美浜発電所 3号炉 審査会合における指摘事項の回答 (運転期間延長認可申請関係)

関西電力株式会社

平成28年9月15日

美浜3号炉 審査会合における指摘事項の回答一覧表

図1. 格納容器上部の写真

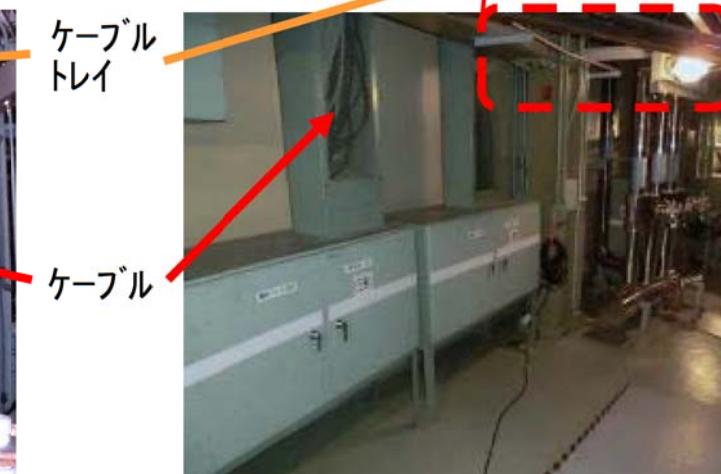
格納容器上部遮へいの有無(図1参照)や、格納容器内の状況等(周辺設備・空間(図2参照)等)が各々異なり、環境温度について定量的な評価が困難であるため、各プラントで、ケーブル布設環境調査を実施し、環境温度を実測している。結果として、美浜3号炉は、高浜1号炉よりも約6°C、高浜2号炉では約3°C低くなっている。

①と②の和であり、結果として美浜3号炉は、高浜1号炉よりも約11°C、高浜2号炉では約8°C低くなっている。

コンクリート構造物のASR診断フロー(案)

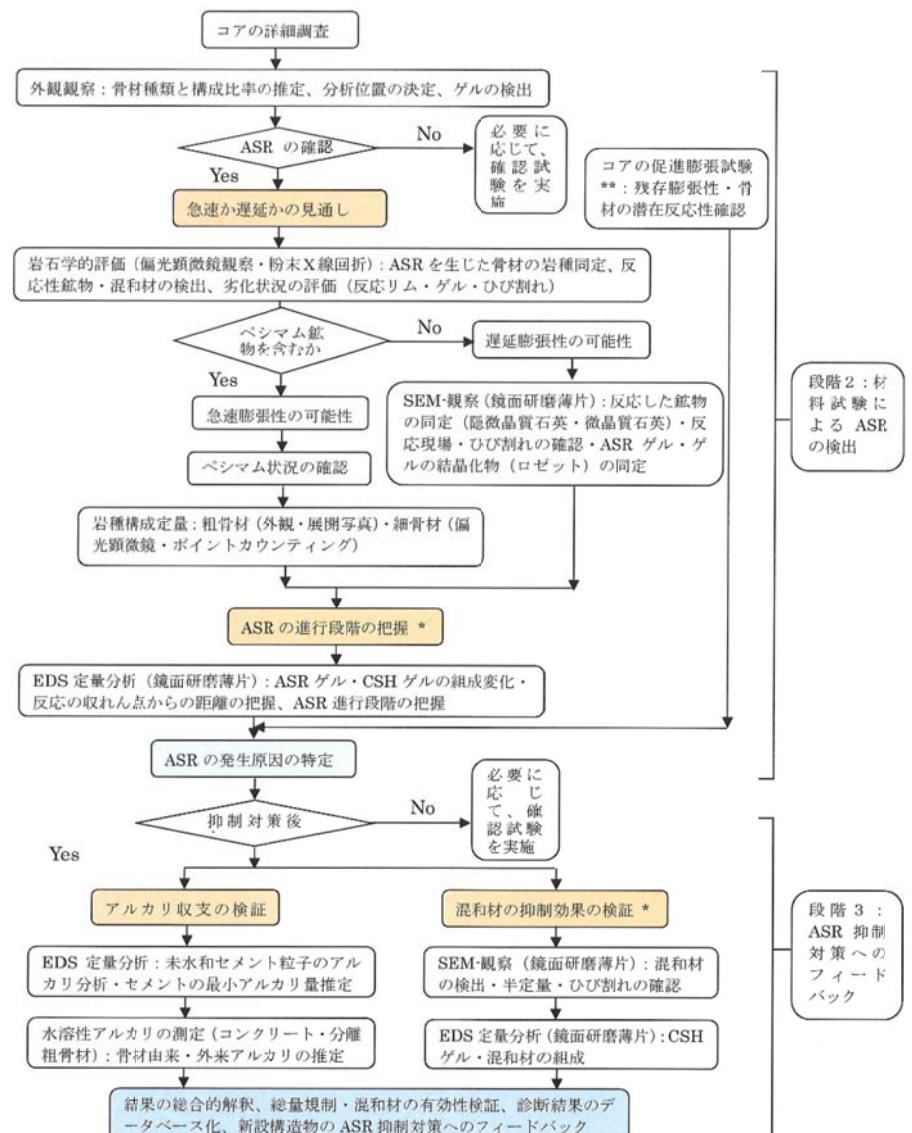
4. アルカリ骨材反応に関する特別点検方法の選定の考え方

アルカリ骨材反応に関する特別点検方法は、適したJIS規格や各種学会規格が存在しないため、最新知見である「原子力用コンクリートの反応性骨材の評価方法の提案(JNES-RE-2013-2050、平成26年2月)」及び「ASR診断の現状とあるべき姿研究委員会報告書(JCI、平成26年7月)」にて提案されている方法(参考1:岩石学的診断法)に基づくこととする。

上記方法に基づいて実施する外観観察については、目視点検での結果などを踏まえて、コアサンプルによる「実体顕微鏡観察」を選定し、アルカリ骨材反応状況を確認する。

観察の結果、「反応性あり」と判定された場合は、最新知見を踏まえ、アルカリ骨材反応の進展状況を把握するために、より精緻な方法による特別点検を実施する。

具体的には、当該部位について、より詳細な判定(反応性鉱物の同定など)が可能な「偏光顕微鏡観察」や、「走査電子顕微鏡観察」などの方法を選定し、点検を実施する。

偏光顕微鏡観察結果

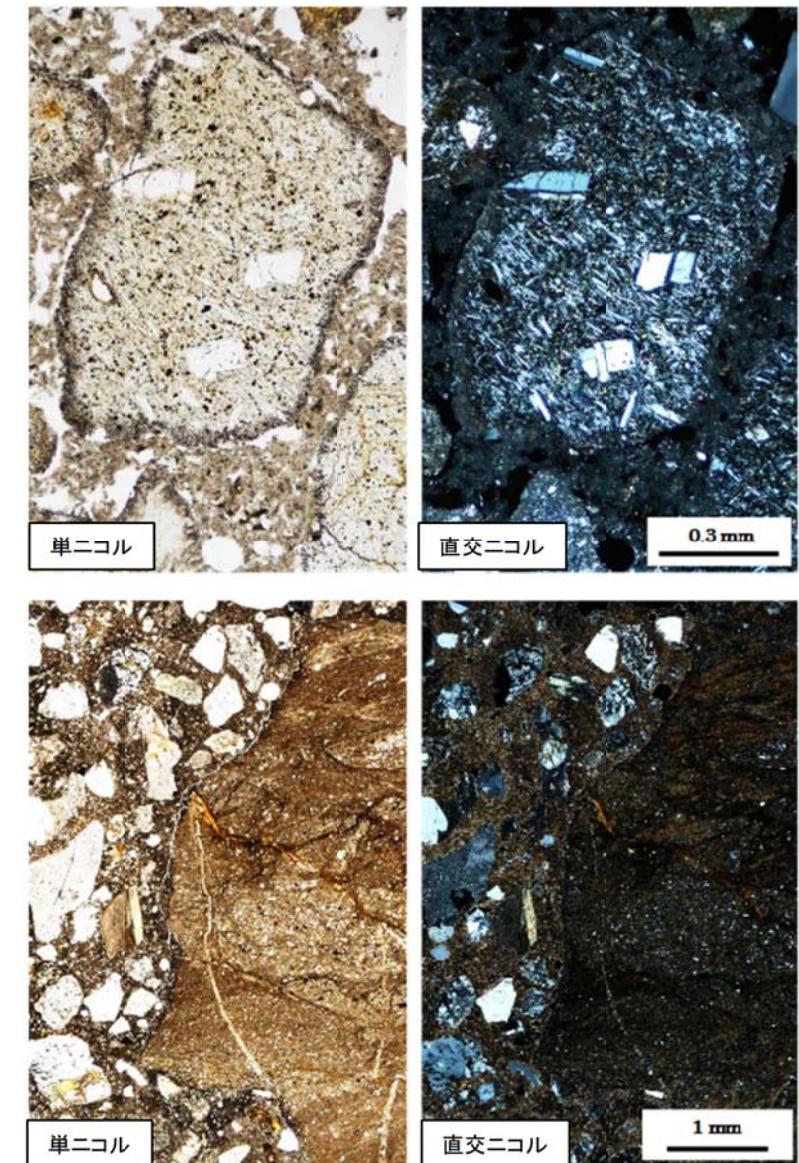
(2)アルカリ骨材反応の評価の妥当性確認

代表箇所及び特別点検における実体顕微鏡観察の結果より、約4割の点検箇所で反応リムも確認することができず、反応リムを確認できた箇所についても極めて軽微な反応状況であった

代表箇所について、同定した岩種ごとに精緻に観察した結果、極めて軽微な反応状況であった

いずれの観察結果も同様に反応状況は極めて軽微であり、コンクリートの健全性に影響を与えるような反応性がないと判断できることから、実体顕微鏡観察による特別点検手法の選定プロセスおよび評価結果は妥当であると改めて判断できる

①解析モデル、入力条件について

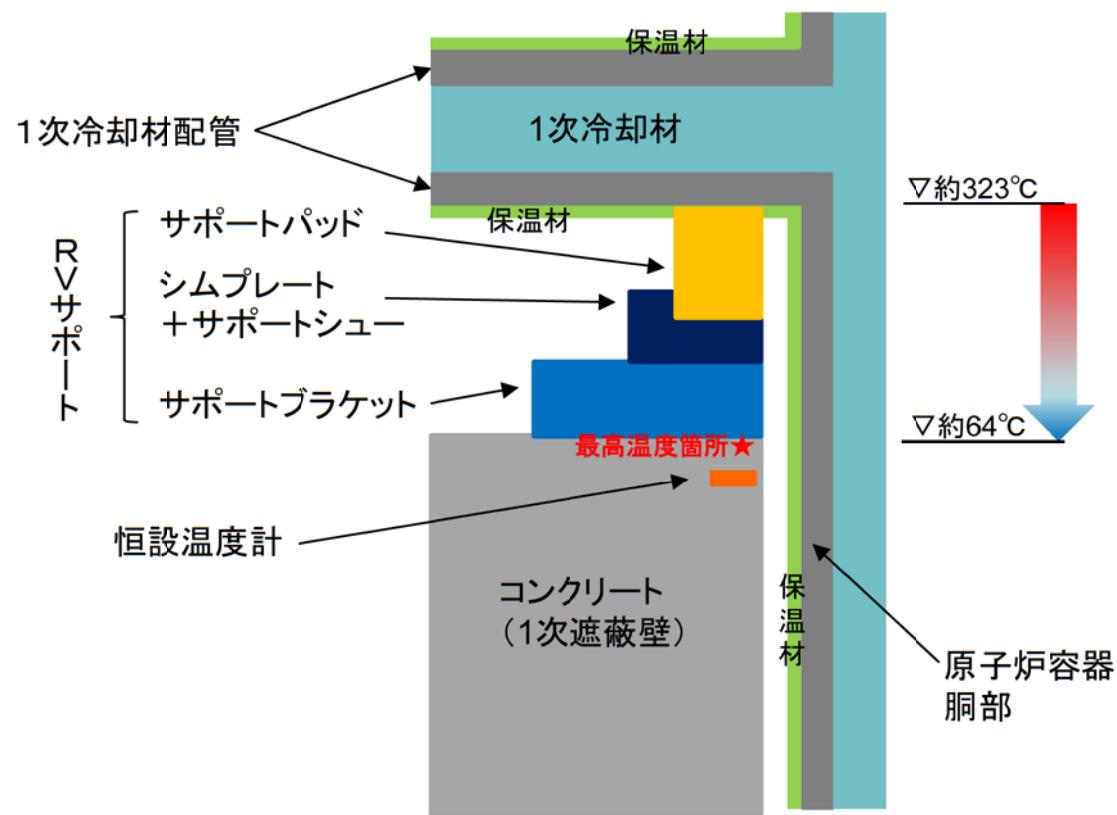
1次遮蔽壁における熱による強度低下の評価について、温度分布解析で求めた最高温度(約64°C)は制限値(65°C)に対して余裕が小さい結果となっているが、下記を考慮すると、保守性を踏まえた解析手段によって得られた値であり、実機の1次遮蔽壁の温度に対して裕度を有していると判断している。

解析においては、解析モデル及び入力パラメータを保守的に設定している

- ・【解析モデル】1次遮蔽壁は原子炉容器側の面及び1次冷却材配管側の面以外は熱が逃げない断熱モデルとしている
- ・【入力条件】サポートパッドの配管接触部の温度は、1次冷却材温度と等しい値としている
- ・【入力条件】冷却空気温度は、実測温度(約38°C)が設計値(約44°C)よりも低いことを確認している
- ・【入力条件】RVサポート、コンクリート(1次遮蔽壁)の寸法について、許容差(施工誤差、摩耗など)を考慮しても、最大で0.5°C程度の温度上昇であることを確認している

1次冷却材配管からコンクリートへの伝熱の概要図

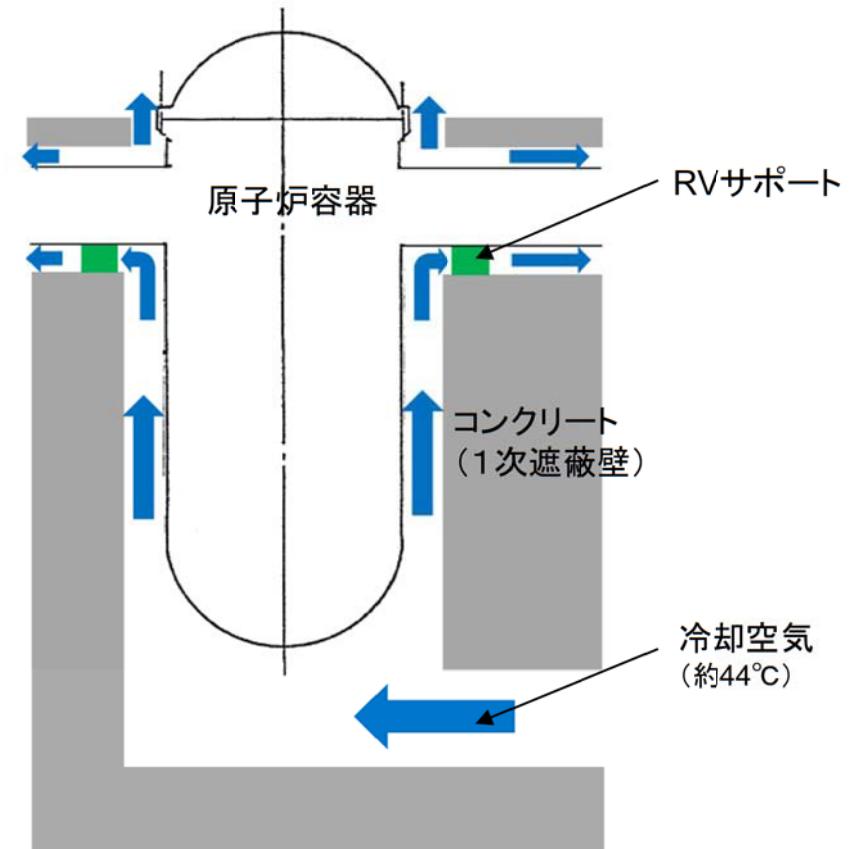
・1次冷却材配管からの伝熱と冷却の概要

項目	解析値	実測値	備考
恒設温度計設置箇所の温度	約59°C	約56°C	実測値の計測期間はH22.7～H22.9
